KANTONALER WANDERWEGPLAN AUSGABE 2017

Bericht des Regierungsrates zu den Ergebnissen der Mitwirkung im Rahmen der Revision 2016

Stans, 9. Mai 2017

Gemeinde Emmetten	**EM2**
Wegabschnitt: Gornern-Iberg-Hammen	
Antrag der Vernehmlasser/in: Verzicht auf Neuaufnahme in Wanderwegplan	
Vernehmlasser/in	Begründung des Antrages

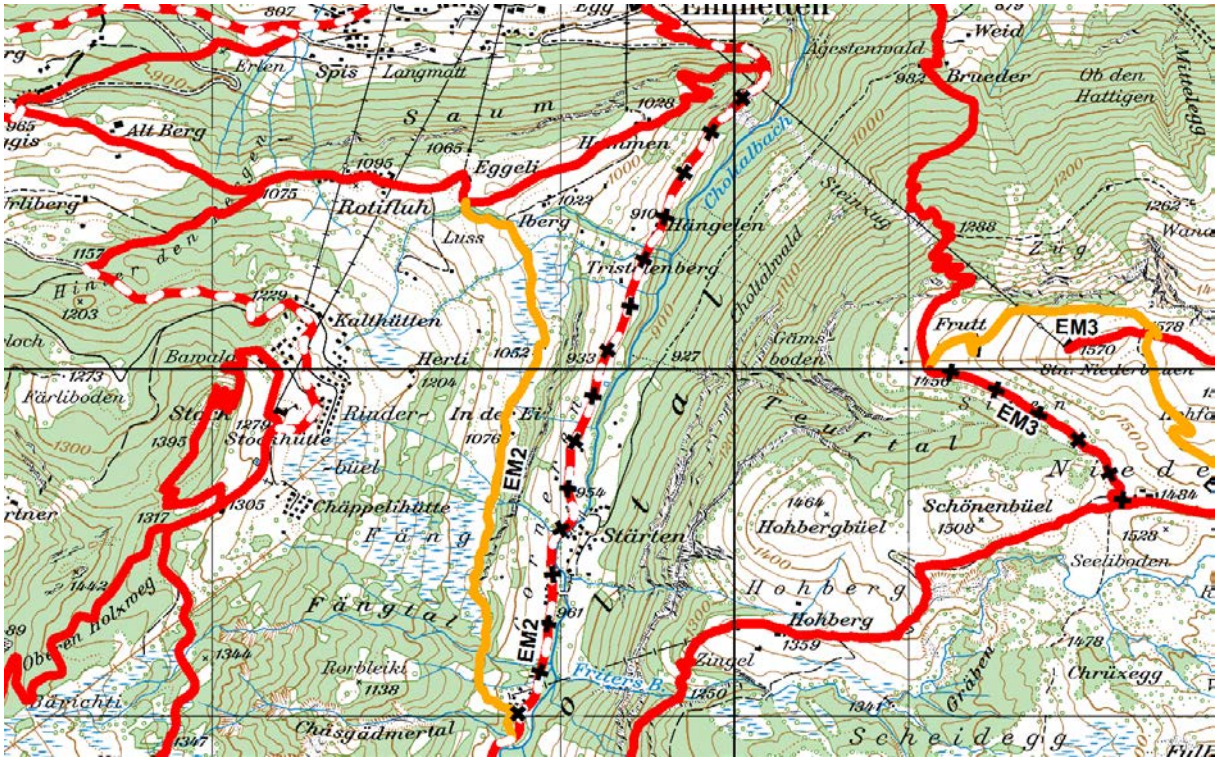
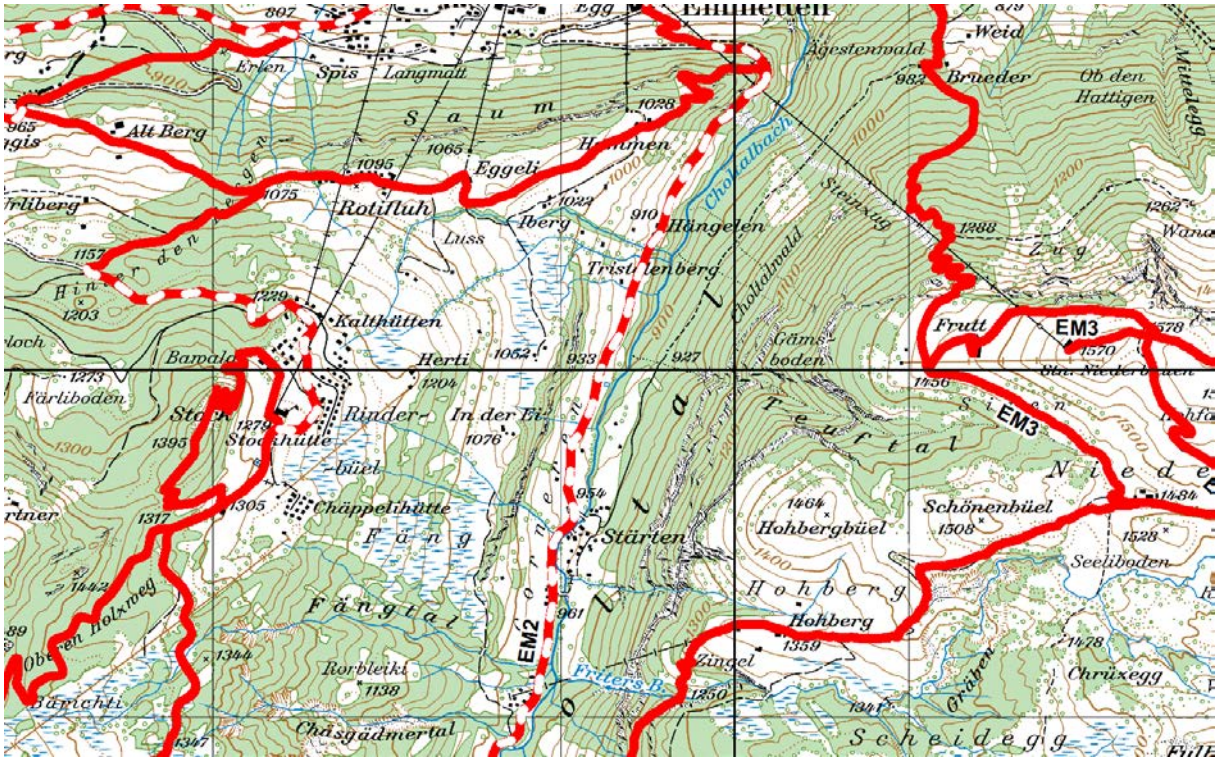
• Baudirektion: Fachstelle Natur- und Landschaftsschutz • Justiz- und Sicherheitsdirektion: Jagd und Fischerei • Pro Natura Unterwalden • WWF Unterwalden • mountain wilderness Schweiz • Pirmin Koster, Emmetten • Jakob Gander, Emmetten • Charly Stalder, Emmetten • Markus Fuchs, Ebikon	• Erhebliche Eingriffe in ungestörte Moorgebiete und Streuwiesen/geschützte Riedflächen. • Störungen für das Wild. • Beeinträchtigung von Land- und Forstwirtschaft (Mehraufwendungen). • Schäden an Land durch Wanderer und Biker • Grundeigentümer verweigern Wegrechte
Entscheid Regierungsrat: Die Einwände **werden gutgeheissen**. Auf die Neuaufnahme des Abschnittes EM2 wird verzichtet. Begründung: Der Schutz und die Unberührtheit der Moorgebiete und der Streuwiesen/geschützte Riedflächen werden höher gewichtet als die Verbesserung der Wegführung. Die Wegrechte müssten zudem erkämpft werden, da die Grundeigentümer diese verweigern.

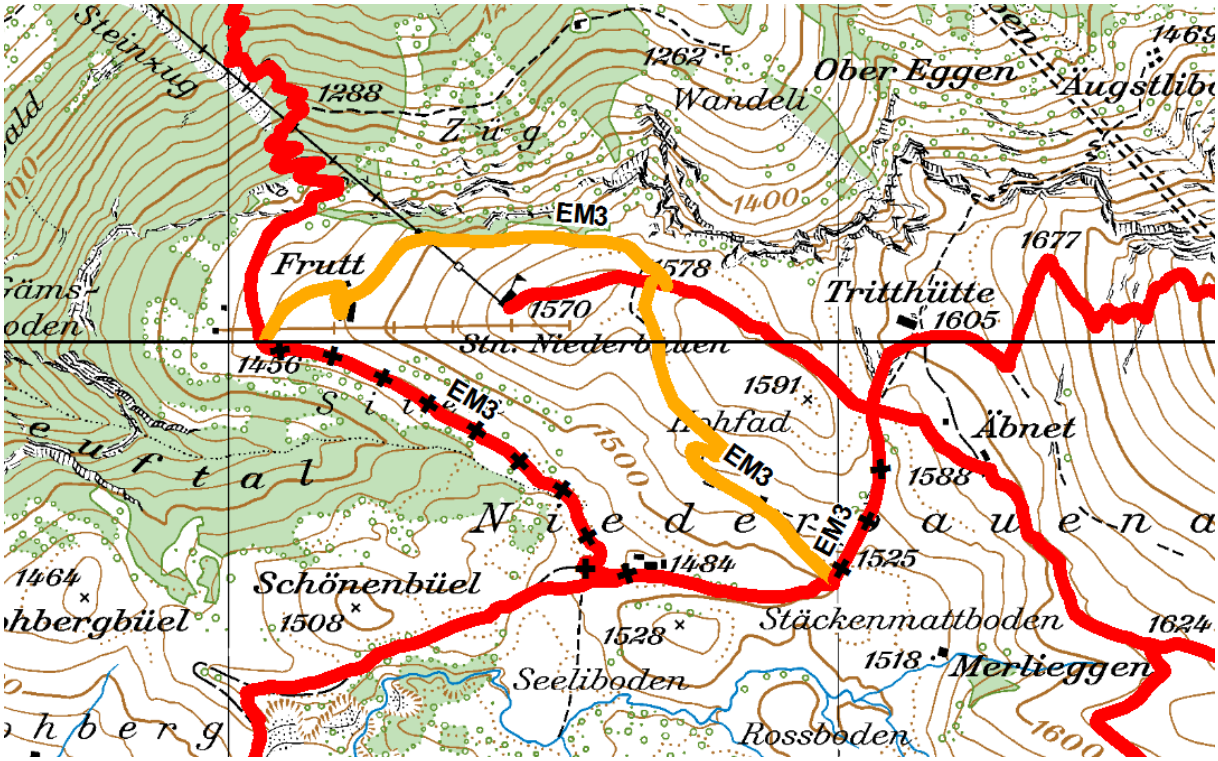
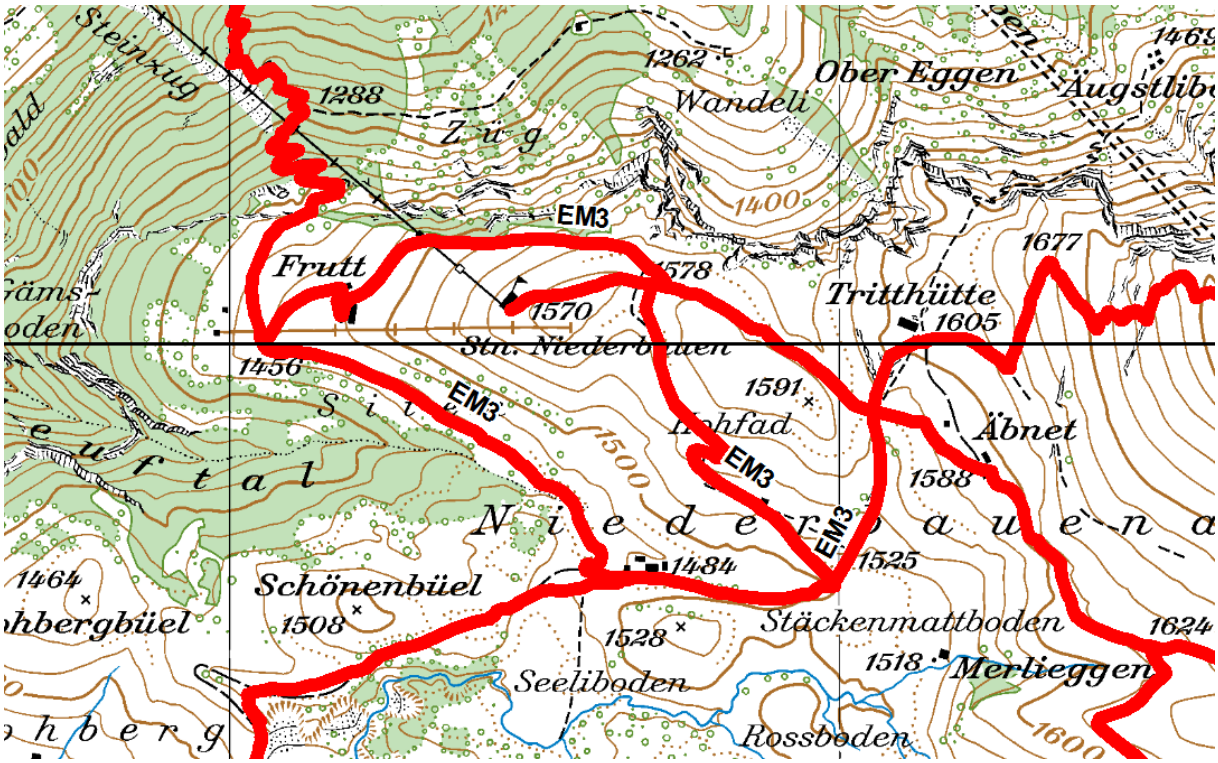
Gemeinde Emmetten **EM3** **Wegabschnitt: Alp Frutt – Unterst Hütte** **Antrag der Vernehmlasser/in: Verzicht auf Streichung der Wegabschnitte**	
Vernehmlasser/in	Begründung des Antrages
• Gemeinderat Emmetten	• Der Abschnitte Alp Frutt – Unterst Hütte darf nicht gestrichen werden, er ist Bestandteil des neuen Käserundweges. • Der Abschnitt Unterst Hütte – Alp Tritt darf nicht gestrichen werden. Er stellt die direkte Verbindung dar zwischen Unterst Hütte und Alp Tritt dar.
Entscheid Regierungsrat: Die Einwendung **wird gutgeheissen**. Die bestehenden Abschnitte EM3 verbleiben im kant. Wanderwegplan. Begründung: Beim Gebiet Niederbauen handelt es sich um eine touristische Kopfstation mit intensiver Erholungsnutzung. Ein dichtes Wander- und Spaziernetz ist daher verantwortbar. Die Wege sind in den touristischen Kommunikationsmitteln enthalten und werden bereits heute vermarktet.

Gemeinde Ennetbürgen **EB1** **Wegabschnitt: Scheidgraben – Rohrhuisli/Stans** **Antrag der Vernehmlasser/in: Verzicht auf Neuaufnahme in Wanderwegplan**	
Vernehmlasser/in	Begründung des Antrages

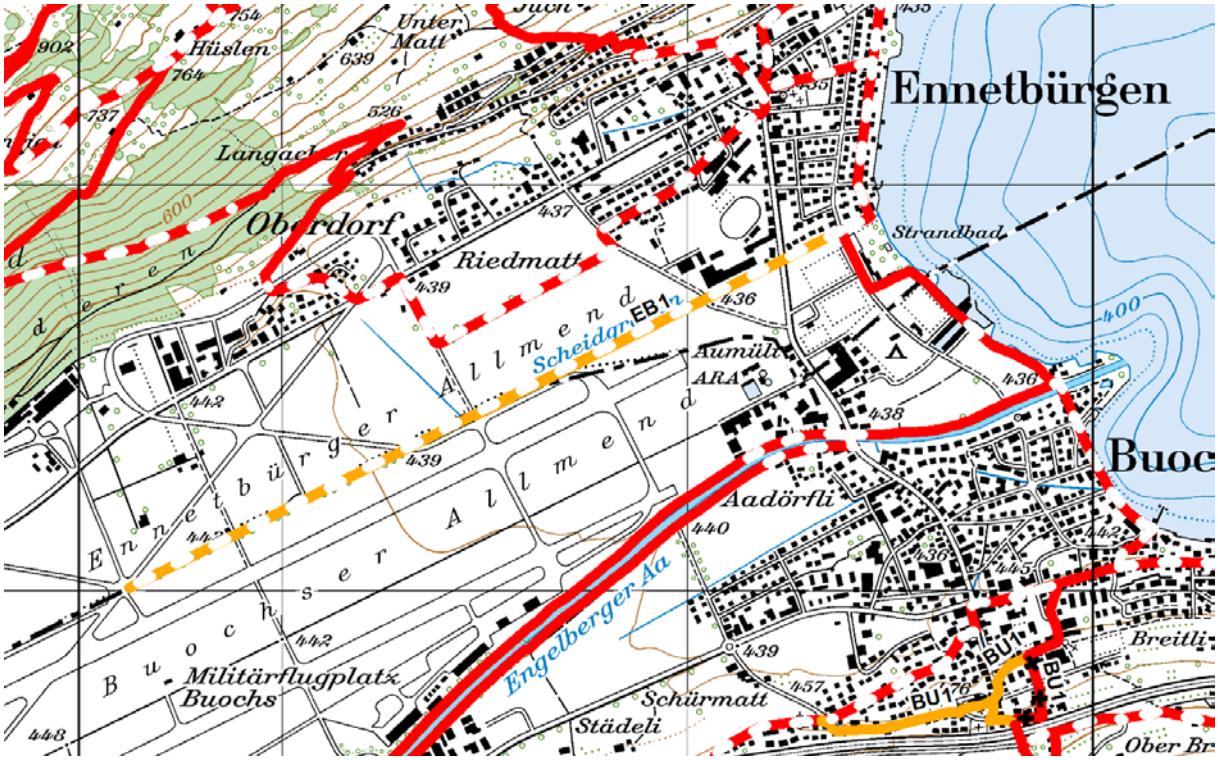
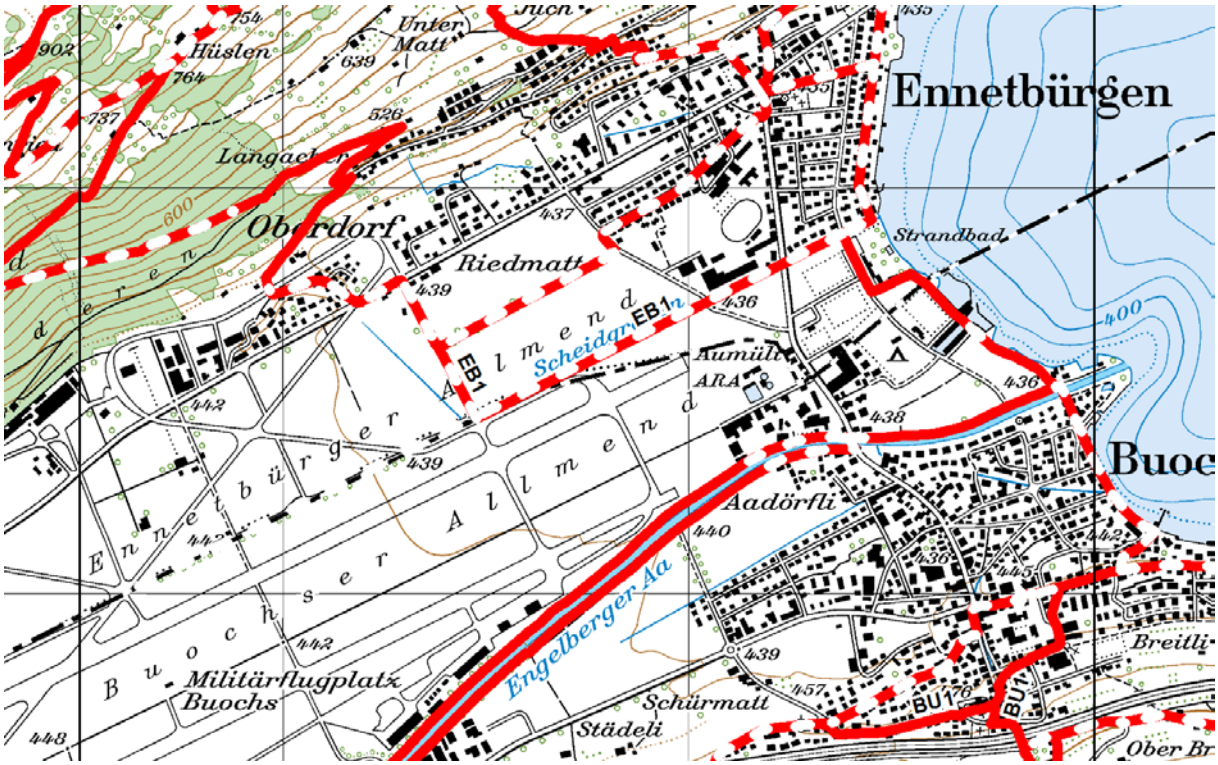
• Gemeinderat Ennetbürgen • Genossenkorporation Ennetbürgen • Genossenkorporation Stans • Pilatus Flugzeugwerke AG • Airport Buochs AG • Nidwaldner Wanderwege	• Eine Kreuzung von Fuss-/Wander-/Velowegen mit den Flugplatzrollwegen birgt grosse Kollisionsgefahren, die weder mit Barriereanlagen, noch mit Signalisationen verhindert werden können. • Die aktuelle Flugplatznutzung erlaubt keinen durchgehenden Wanderweg Scheidgraben-Rohrhuisli. • Die Rollbahnen dürfen nicht gequert werden. Im Gebiet Nidair ist an das bestehende Wanderwegnetz anzuschliessen. Auf die Weiterführung Richtung Stans/Rohrhuisli muss aus Sicherheitsgründen verzichtet werden.
Entscheid Regierungsrat: Die Einwendung **wird teilweise gutgeheissen**. Die Neuaufnahme des Abschnittes EB1 im kant. Wanderwegplan erfolgt nur im Abschnitt entlang dem Scheidgraben von der Seestrasse bis Höhe Nidair. Begründung: Die Sicherheitsbestimmungen der Flugplatzbetreiber sind zu berücksichtigen. Einschränkungen bei der Arealnutzung sind zu akzeptieren.

Vernehmlassungsentwurf 2016 / Antrag Grab

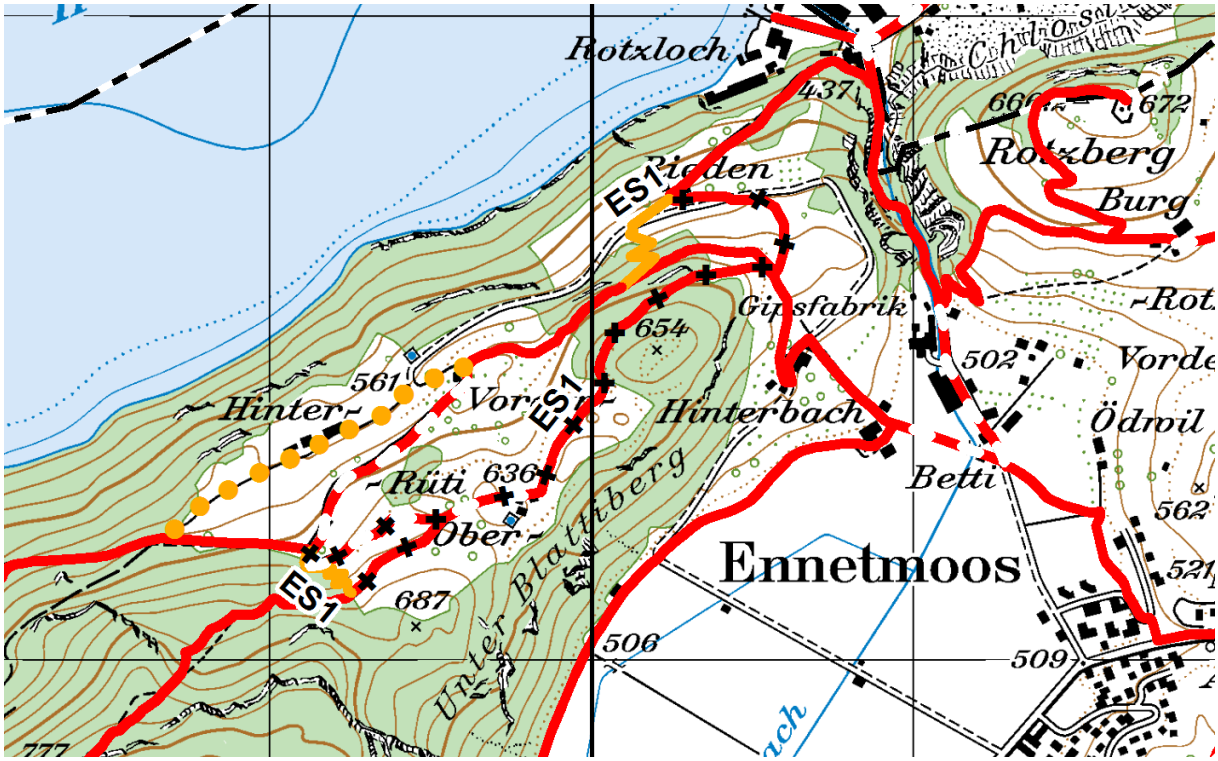
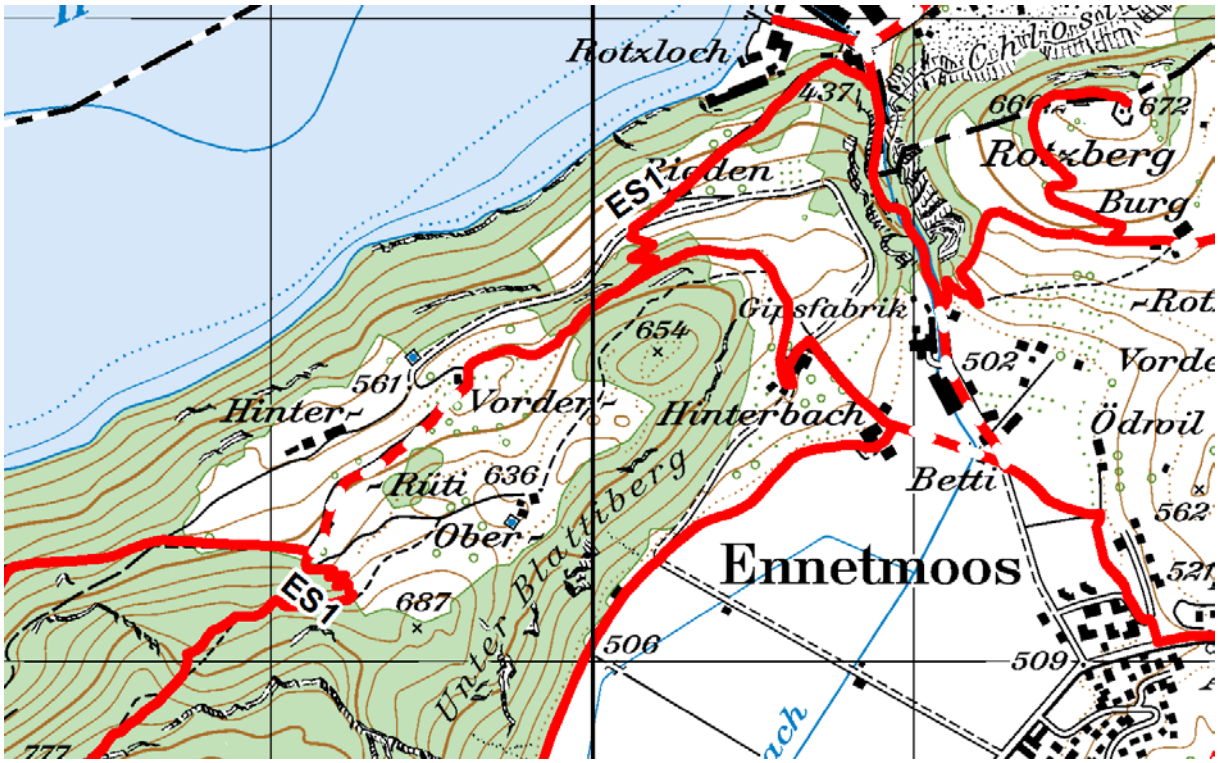
Gemeinde Ennetmoos **Wegabschnitt: Vorderrüti - Hinterbergwald** **Antrag Vernehmlasser: Weg verlegen via Liegenschaft Hinter-Rüti**	
Vernehmlasser/in	Begründung des Antrages
• Erich Grab, Stansstad	• Heutige Linienführung ist ein Umweg. • Heutige Linienführung führt über schattigen, grasbewachsenen Wegabschnitt (Winterli).
Entscheid Regierungsrat: Einwendung **wird abgewiesen**. Begründung: Für die Wanderroute Stansstad -Alpnachstad ist die heutige Linienführung kein bedeutender Umweg. Für die Wanderroute Zingel/Muoterschwanden-berg – Stansstad stellt der Antrag einen Umweg dar. Das Wegerecht durch die Liegenschaft Hinter Rüti müsste gegen den Willen des Grundeigentümers erwirkt werden.

Vernehmlassungsentwurf 2016 / Antrag ProPilatus Luzern

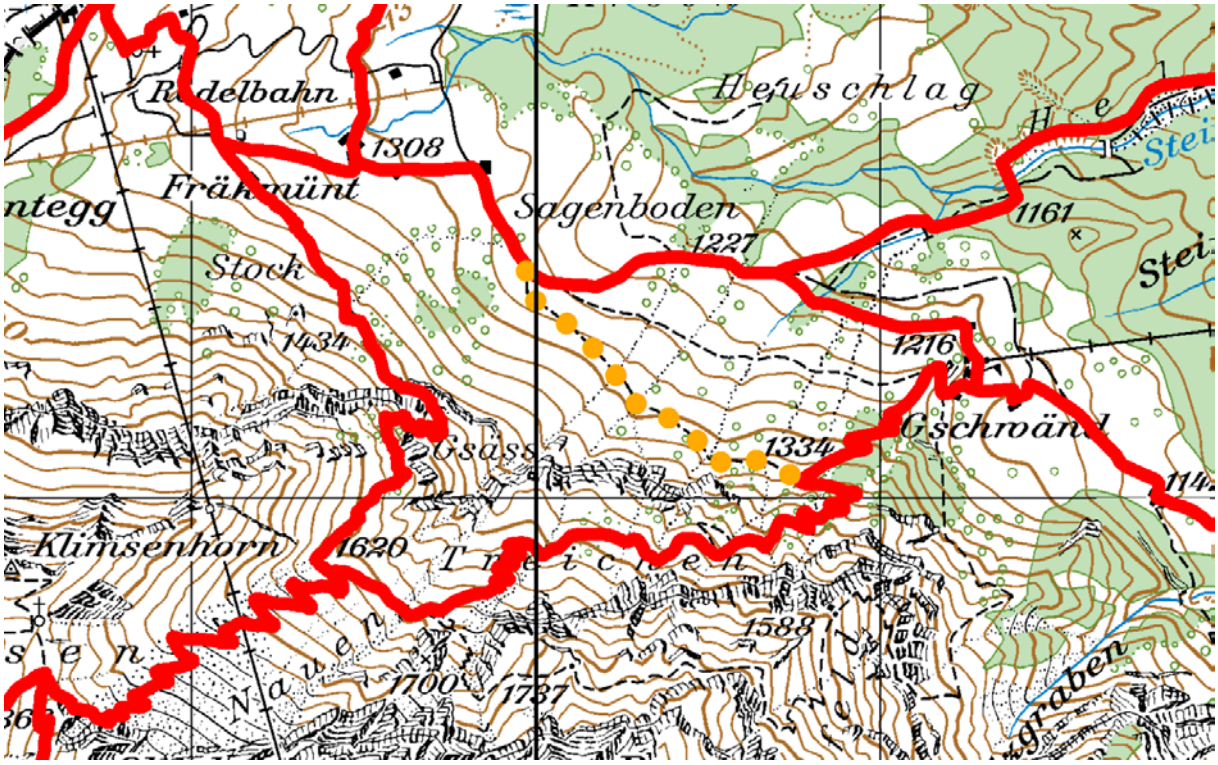
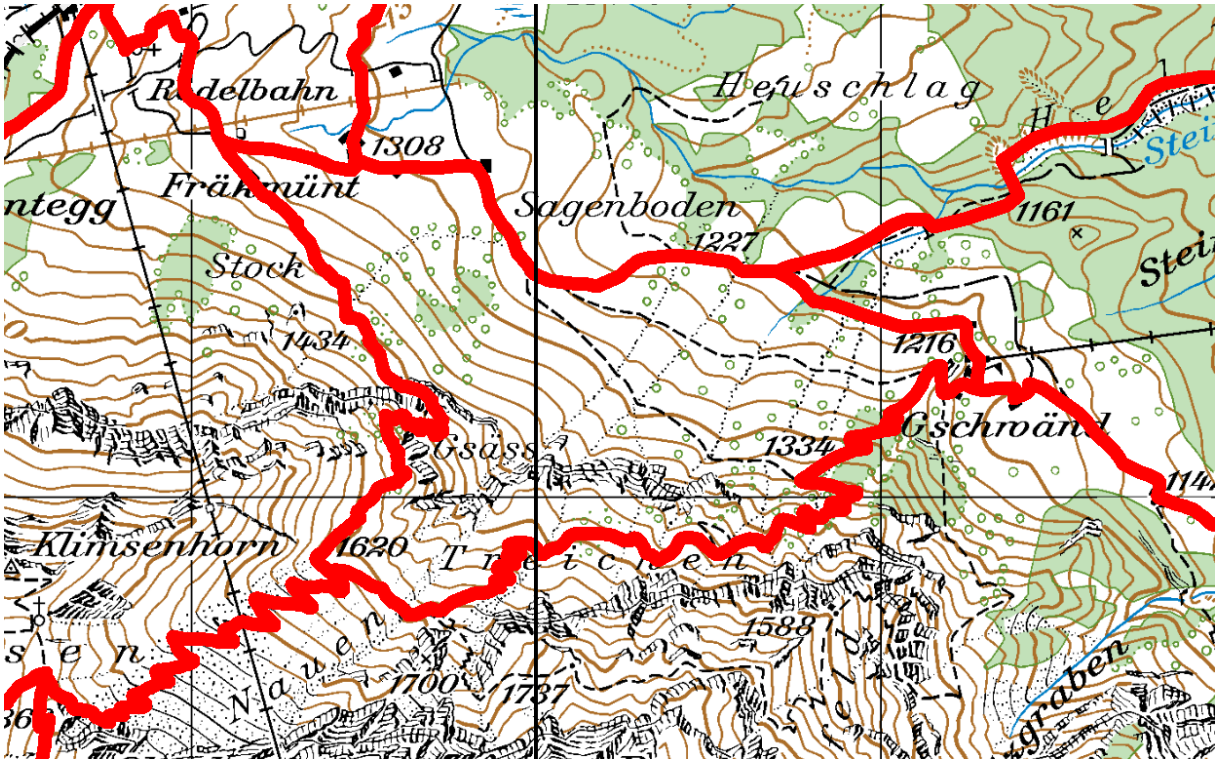
Gemeinde Hergiswil **Wegabschnitt: Sagenboden - Treichen** **Antrag Vernehmlasser: Weg neu aufnehmen**	
Vernehmlasser/in	Begründung des Antrages
• Pro Pilatus Luzern	• Mit der Aufnahme dieses Abschnittes kann der anspruchsvolle Gsässweg mit rund 30 Minuten zusätzlicher Wanderzeit umgangen werden.
Entscheid Regierungsrat: Einwendung **wird abgewiesen**. Der Abschnitt wird nicht im Plan aufgenommen. Begründung: Der Wegabschnitt ist steinschlaggefährdet. Der Wegabschnitt war bis heute noch nie in einem Wanderwegnetz aufgeführt. Das Restaurant Alp Gschwände würde umgangen, was aus touristischer und wirtschaftlicher Sicht nicht erwünscht ist. Die Aufnahme ins Wegnetz ergibt eine unnötige Dreiecksituation (Sagenboden-Alp Gschwänd-Treichen). Weg ist vorhanden. Kann von Ortskundigen auf eigene Verantwortung begangen werden.
